Si inviano le osservazioni relative a: impianto eolico industriale con impianto di accumulo e opere connesse denominato "Poggio del Mulino", della potenza complessiva di 46,2 MW, sito in Valentano (VT) e Latera (VT).

ID: Codice procedura (ID_VIP/ID_MATTM) 10099

Progetto per la realizzazione e l'esercizio di un impianto eolico industriale con impianto di accumulo e delle opere connesse denominato "Poggio del Mulino", della potenza complessiva di 46,2 MW, sito in Valentano (VT) e Latera (VT).

Immagine n. 1. Cartografia del nuovo vincolo "Ambito paesaggistico, geologico e geomorfologico dell'orlo della caldera di Latera e delle sue pendici interessate dai centri eruttivi periferici" in cui ricade l'impianto eolico "Poggio del Mulino".

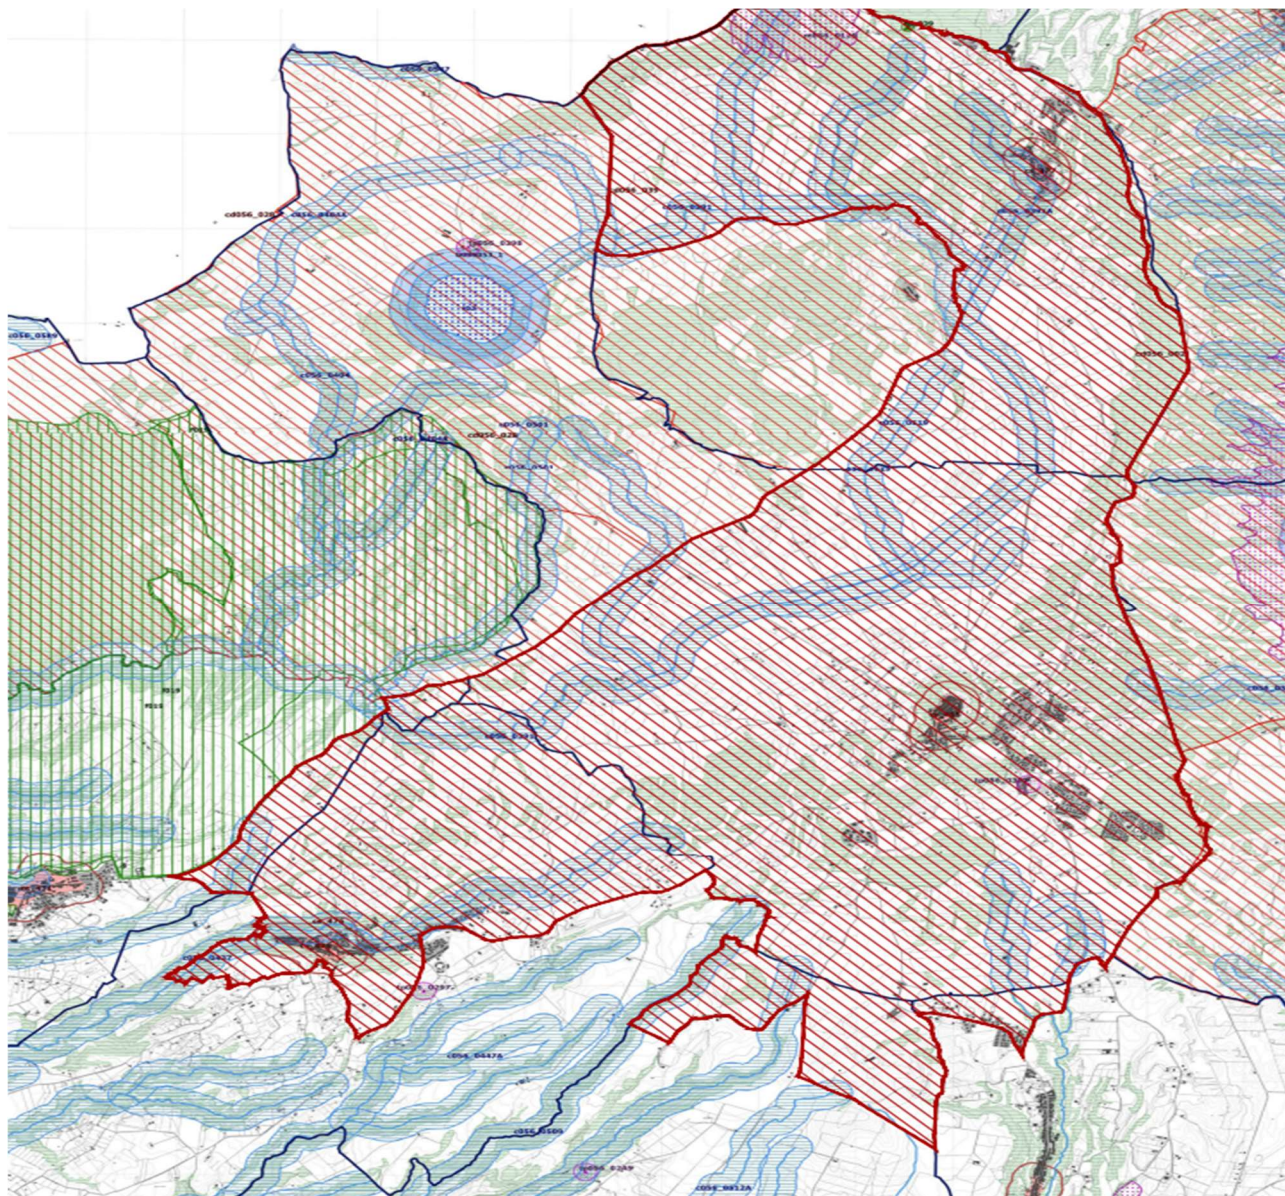
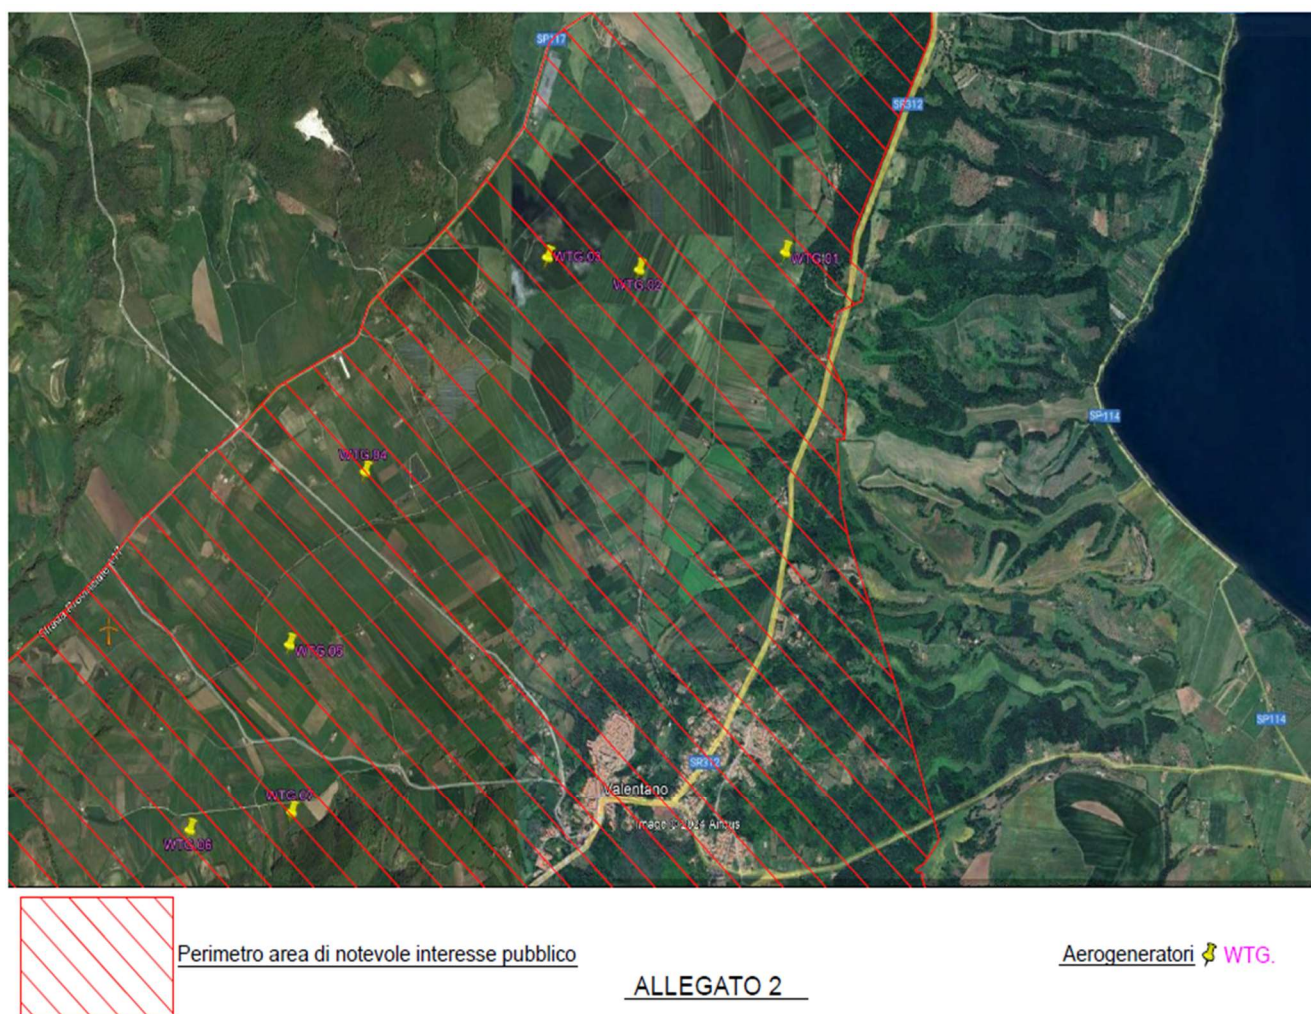
Come è illustrato nell'immagine si ribadisce che l'impianto eolico "Poggio del Mulino" ricade **completamente** all'interno del perimetro di questo nuovo vincolo di notevole interesse pubblico e quindi come affermato dal Consiglio di Stato nelle sentenze citate, l'impianto è insediato in area non idonea ai sensi dell'art. 20 comma 8 lettera c quater del D.Lgs. n. 199/2021 e ss.mm.ii. Si evidenzia inoltre che il Vincolo dell'Orlo della Caldera di Latera ha cucito insieme i due vincoli enunciati e già esistenti della Conca del Lago di Bolsena (D.M. 24.10.1960 e D.M. 22.05.1985) e la Conca del lago di Mezzano e

Per illustrare la posizione dei sette aerogeneratori all’interno del perimetro del vincolo dell’*“Ambito paesaggistico, geologico e geomorfologico dell’orlo della caldera di Latera..”* si produce apposita cartografia.

ALLEGATO 1

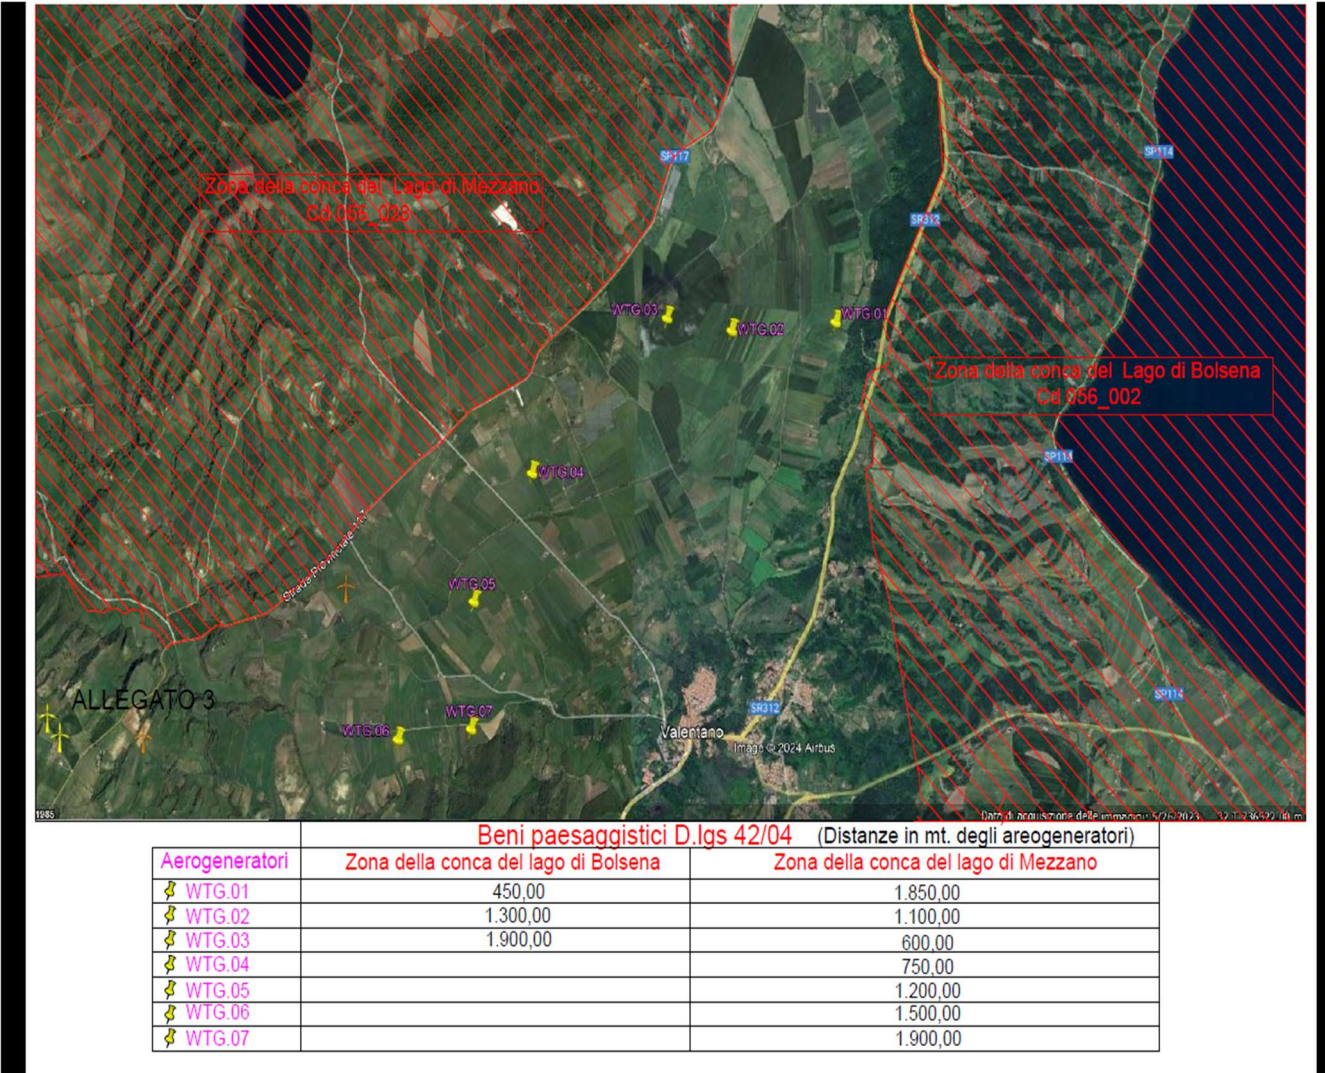
A tale proposito si riportano in cartografia gli impatti dei sette aerogeneratori nelle fasce di rispetto di 3 km dal Centro Storico di Valentano, da altri Beni Culturali di interesse culturale dichiarato. **MAPPa n. 1.**

IMMAGINE n. 1. CUMULO IMPIANTI EOLICI nella TUSCIA

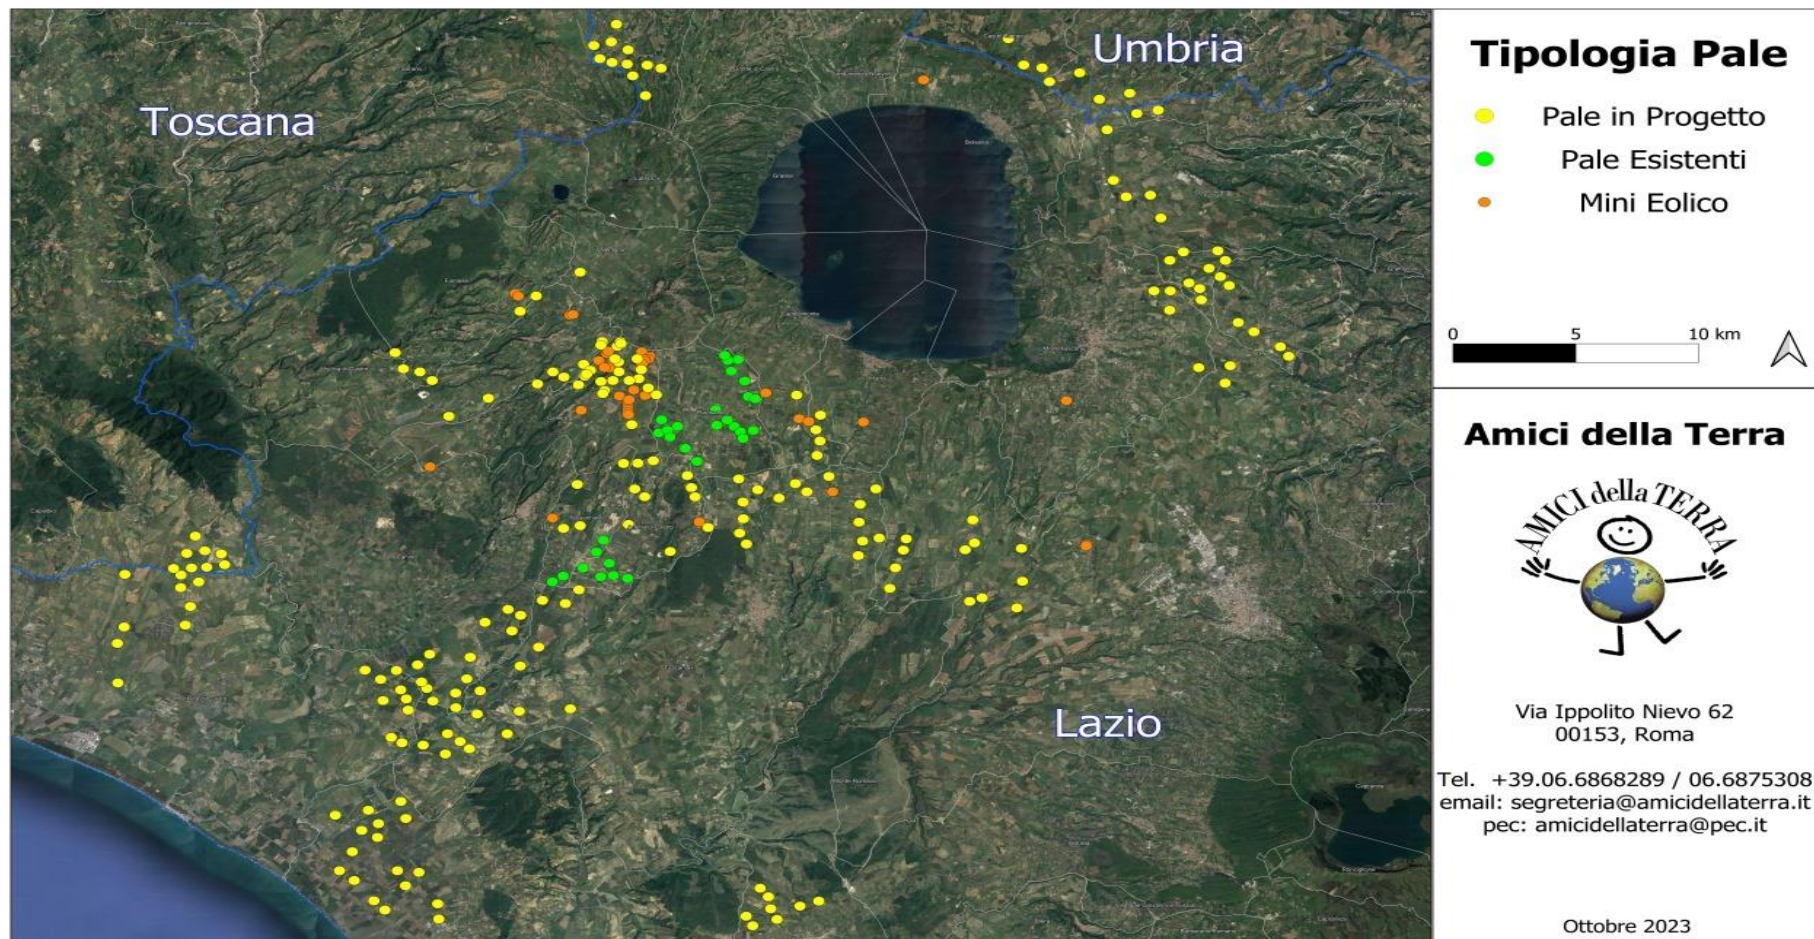
Si allegano i files degli impianti eolici esistenti, in progetto ed approvati che mostrano il cumulo e l'intervisibilità degli impianti eolici nell'area vasta del viterbese e zone di confine Umbria e Toscana. (Cfr. Allegato n. 1. Immagine nn. 1 e 2). Per il cumulo e la saturazione della Tuscia da impianti FER si allega anche il file che dettaglia il notevole numero e le diverse località nelle quali sono presenti e sono stati progettati dal 2008 al 2023 (Cfr. Allegato n. 2).

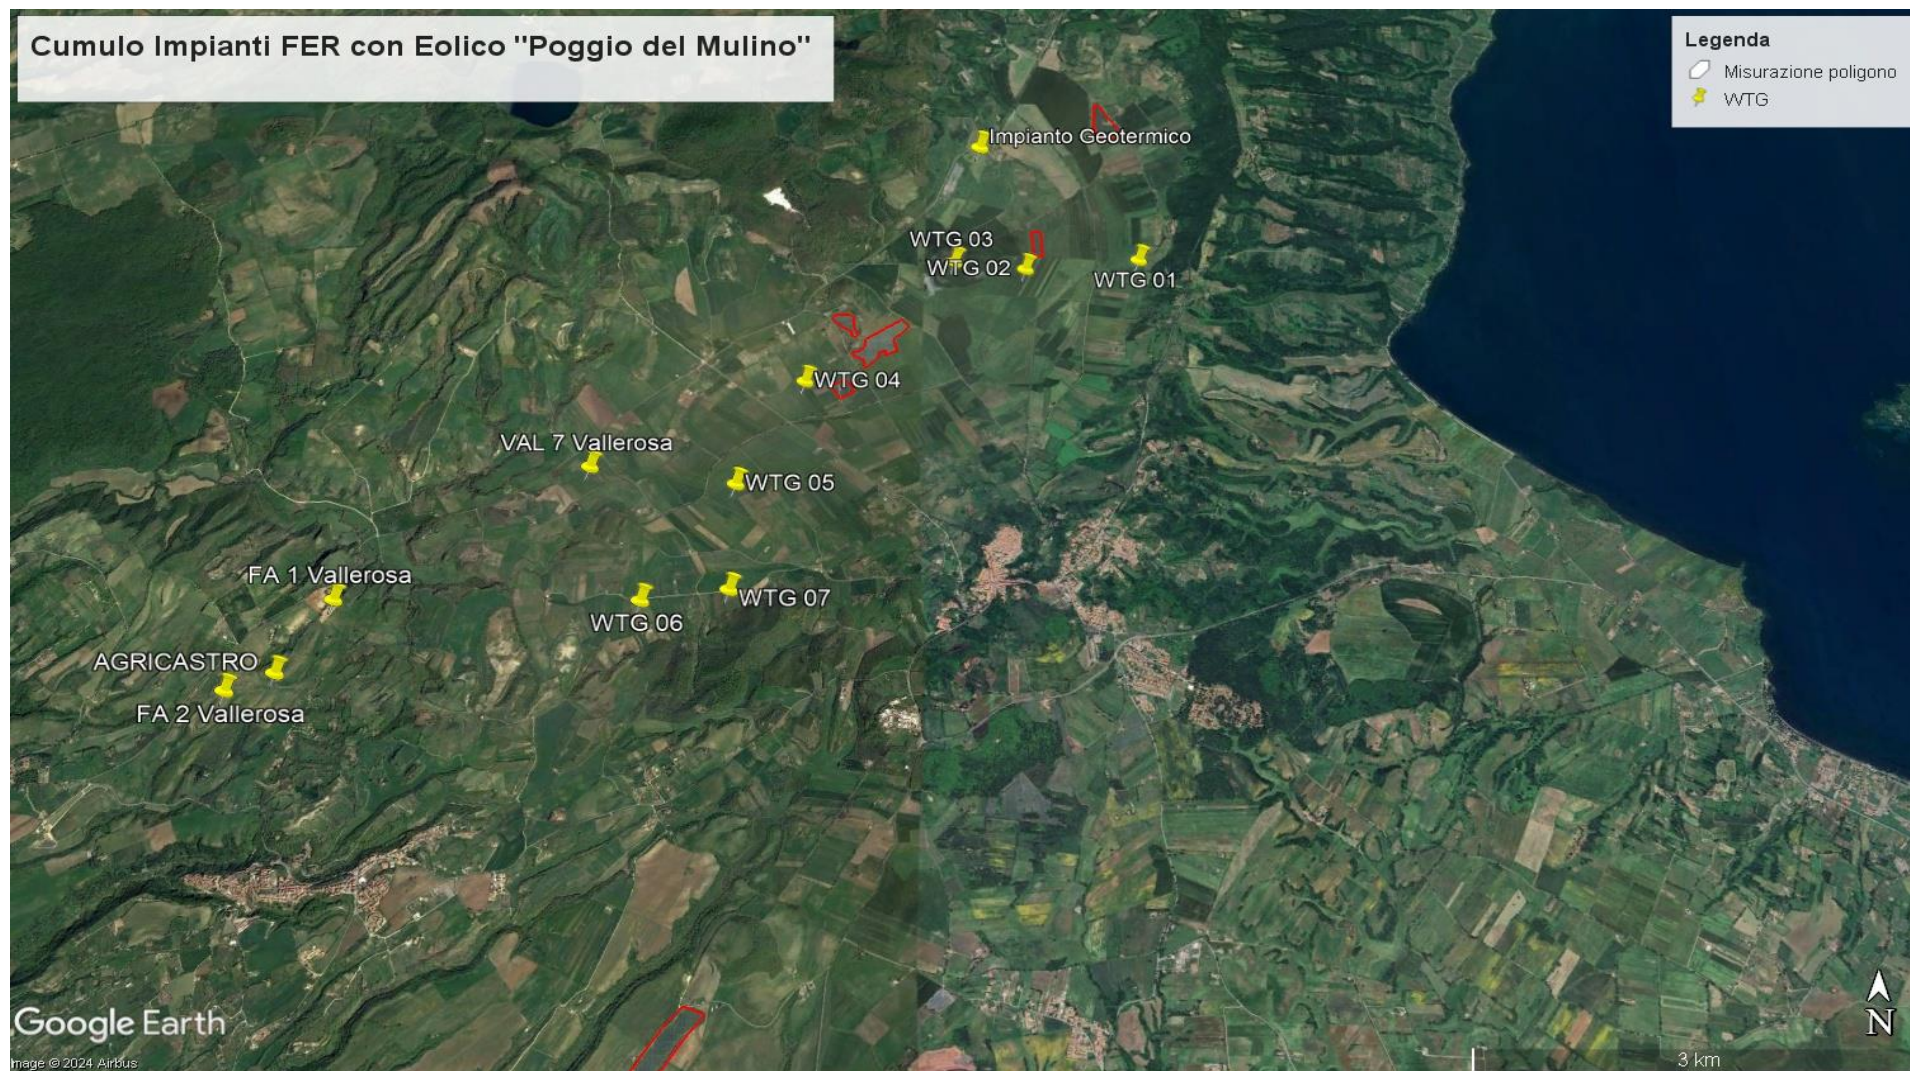
Le carenze dei due documenti prodotti dalla proponente sono subito evidenti se si considera che in uno spazio che va da poco più di un km a tre km si trovano tre aerogeneratori delle stesse dimensioni del progetto eolico industriale "Vallerosa" in VIA presso la Regione Lazio, diversi impianti fotovoltaici esistenti anche più vicini e un altro denominato "Agricastro" di 61 ha in VIA al Mase così come un impianto geotermico pilota denominato "Latera" sempre in VIA al Mase (Cfr. Immagine n. 3 dell'Allegato 1).

Infatti, l'Aerogeneratore WTG 01 tra 900 e 1,9 km si si cumula con impianti fotovoltaici e l'impianto geotermico “Latera”. L' Aerogeneratore WTG 02 ha nel raggio di una distanza compresa tra 300 e 1750 metri con impianti fotovoltaici e con l'impianto geotermico citato. L'Aerogeneratore WTG 03 a 590 dal WTG 02 si cumula ugualmente con l'impianto geotermico

a 1300 metri ed a 600 metri con l'impianto fotovoltaico esistente nell'area. L'Aerogeneratore WTG 04 si cumula tra 250 e 700 metri con due impianti fotovoltaici. L'Aerogeneratore WTG 05 avrebbe a 1150 un aerogeneratore (VAL 7) delle stesse sue dimensioni del progetto eolico "Vallerosa" in VIA alla Regione Lazio e tra 1200 e 1600 metri 3 impianti fotovoltaici già insediati. L'Aerogeneratore WTG 06 a 1330 metri l'aerogeneratore VAL 7, a 600 metri la WTG 07 e tra 2300 e 2500 altri due aerogeneratori (FA 1 e FA 2) delle stesse sue dimensioni sempre del progetto eolico Vallerosa. Anche se ad una distanza di poche centinaia di metri superiore ai 2 km si troverebbe l'impianto fotovoltaico "Agricastro". L'Aerogeneratore WTG 07 a 1600 metri l'aerogeneratore delle stesse sue dimensioni VAL 7 ed a circa 2 km un impianto fotovoltaico. Il cumulo di questi impianti si avrebbe all'interno di un poligono con un perimetro di poco più di 18 km.
